3. 対象施設毎の評価

3-1 建築計画の観点からの評価

3-2 設備計画の観点からの評価

総合研究所図書館
(寄せ棟の屋根で周囲回廊式で廻を廻した設計)

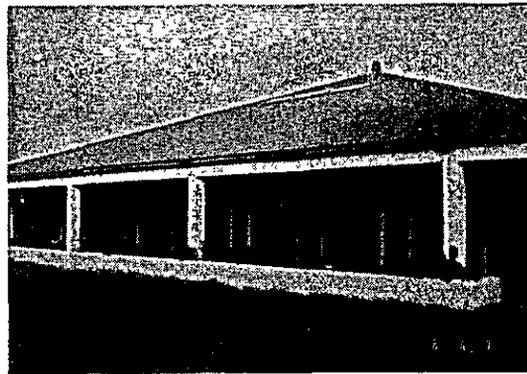
建物の周囲に2m~3.5m巾の庇を廻し回廊としているが, 階高3.3m(一部3.6m)と低く, 空調設備による密閉型の設計で, 庇の効果は充分活かされていないし, 図書館はガラス面が大きく, 維持費の面で困難な点が見受けられる。

研究棟回廊
(階高は低い長い庇を設けている)

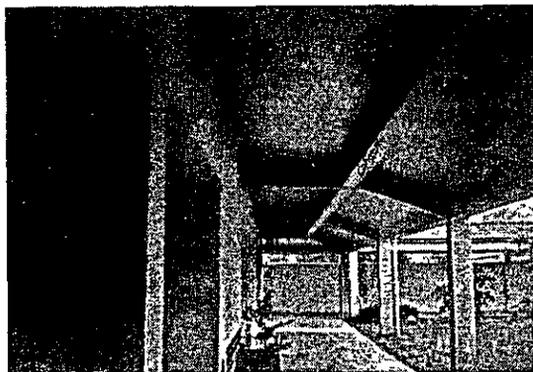
又, 中廊下式の研究棟は通風上問題がありそうである。

農業機械センター管理棟(簡単な庇を設けている)

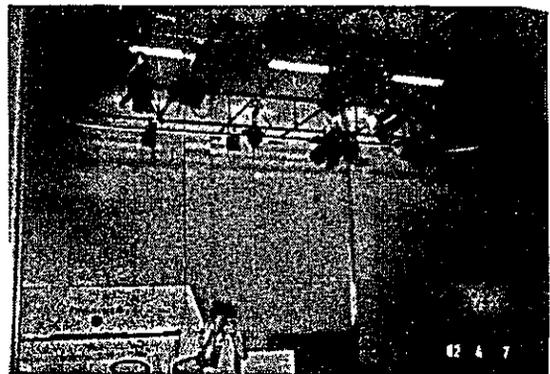
農業機械センターの方も管理棟は完全密閉型の中廊下方式で設計されており庇等も中途半端で効果が少ないように思われた。自然換気をもっと十分に配慮すべきである。研究棟・作業棟は大スパンで空間的にも過大で、クレーンレールを取付けており、相当大がかりなクレーンがつくようになってきているが、取付く見透しが無い。

外来棟 (大きな屋根面が特色)

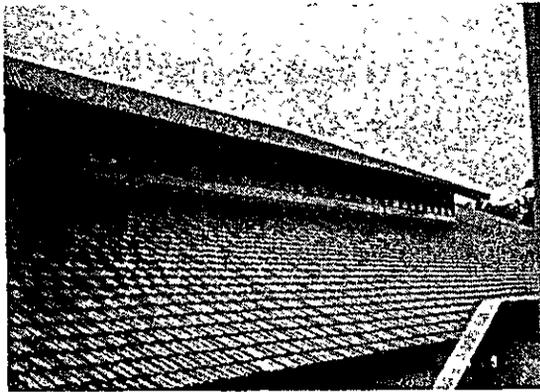
先ず大きな違いは屋根面の扱いで、マハラートは大スパンで4寸勾配の小屋組を設け屋根面の仕上をルーフ・タイルとし、デザインの基調としているのに対して、ラブリ病院の外来棟は出来るだけ屋根を見せないよう庇で屋根面を遮ぎよう設計されており、屋根面を少なくしかも波型石綿スレート板仕上としている。マハラートの外来棟待合部分は、2階分吹抜で階高7.5mもあり、その上に小屋部分の大空間を設けており、無駄なスペースとなっているのに対して、ラブリ病院では小屋スペースをゼロに近づけて、平面的に待合通路スペースに余裕を持たせた設計(階高も高い)で、自然通風もよく通る等デザイン重視と機能重視の差があると思われる。又、マハラートの外来棟の正面部分(待合スペース)の壁に開口ブロックを使いながら風の抜け道があいまいな設計のように思われた。ラブリの各棟は、保健省の標準モデル的な平面で、単純明解なプランでゆとりのある空間である。マハラート病院の全体空間は大きすぎて、多少無理のある意匠と思われる。

厨房棟 (平家建て鉄筋本数多い, 手前は定尺異型鉄筋 $l=10m$)

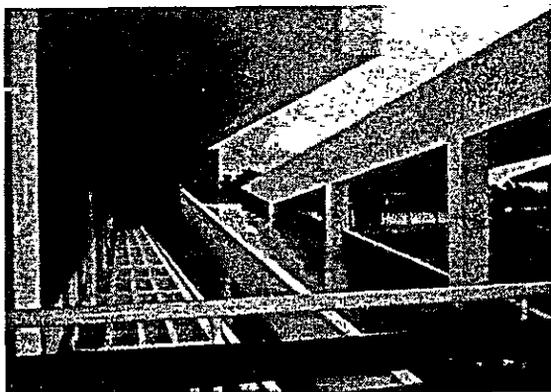
病棟は、RC～2階建, サービス棟はRC～平家建であるが、基礎工事を完了し、1階柱筋の配筋までの状況であった。平家建でもかなり鉄筋本数の多い構造設計のようである。又、設計図によると中庭を持った病棟のようであるが、通風に多少の疑問が残る。一方ラブリ病院の方は既設の単独小病棟の他に、現在RC～5階建の病棟が工事中であった。現在躯体工事を完了し仕上工事にかかったところである。エレベーター4基をもったかなり広い病棟で、スパン6.5m×6.5m程度で、部材断面も無償施設の2階建程度のものと大差ないように思われた。各病棟の医師室, 個室は密閉型で、大部屋も外来棟に較べると開放性は少いようである。

回廊(コンクリート全体に重い)

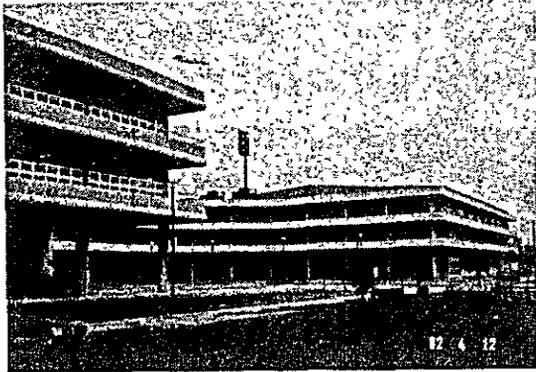
タイ側施設でラブリ職業訓練センターと比較調査を行った。ラブリの方が2年前に完成しているが、問題点が少ないように思われる。特に管理棟は空調方式の密閉型と一方は開放型の設計がされており、集中空調は維持費の面で使い切れないので苦情が多い。実習棟はコンケンの方が大きく、実際に使用されているのは少なく、規模の小さいラブリですら余裕がある。プランも両者とも中2階を教室等に行しているが、換気設備が悪く、真夏時は使えない状況であるが、特にコンケンの方は全く使用できず、ホールに製図室を移して使用しているなど、問題が多い。実習部分の上部窓の開閉も簡単には出来ない設計となっている。食堂は両者とも吹さらしの設計で特に問題はない。コンケンの教室棟は、屋根スラブの上に防水し、その上にルーフタイルを置いた設計で、壁面も南側は外廊下方式であるが北側は小さい庇のみで、窓もアルミの引違いで設計されているが、もっと現地工法を採用すべきだ。又、コンケンの倉庫はRC平家建であるが、換気が殆んど考えられていないことと、構造体もかなりコンクリート量の多い設計のようだ。ラブリの方は管理棟・各実習棟をつなぐ外廊下がないので比較できないが、コンケンでは各棟間に廻しているのはよいが、地盤の悪い所なのにRC造でしかも重い設計になっているため、あちこちで不同沈下が見られた。

本館（柔道ボクシング室内部）

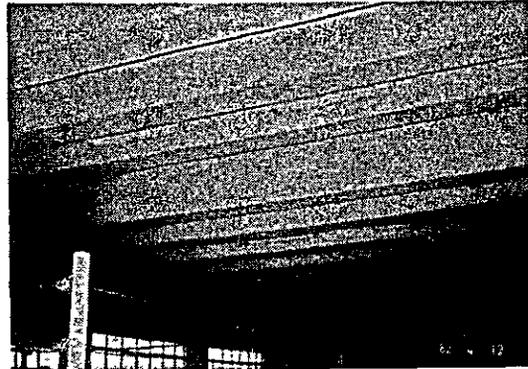
たゞ本館内に柔道・ボクシング室の大部屋を設けているが，天井高が低く，構造的にも多少無理があるように思われる。又，本館は密閉型の設計で，中庭に面した窓にジャロジーを使用しているが，もっと積極的に使ってもよかったと思われる。
